改善箇所説明図

C600Sport

写真は対策対象部品装着車

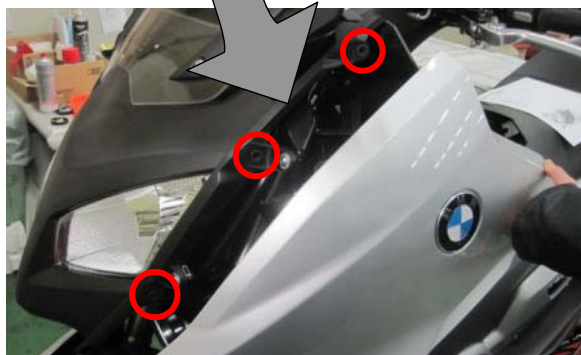
基準不適合発生箇所

フロントサイドパネルにおいて、固定しているスナップロックの硬度が不適切なため、高速走行時（＞160 km/h）に緩むことがある。そのため、そのままの状態で行くと、サイドパネルが脱落するおそれがある。

改善の内容

全車両、左右のスナップロックを対策品へ交換する。

識別マーク(白点)

スナップロック上のボディパネルに白ペイントマークを付ける（図示とおり）
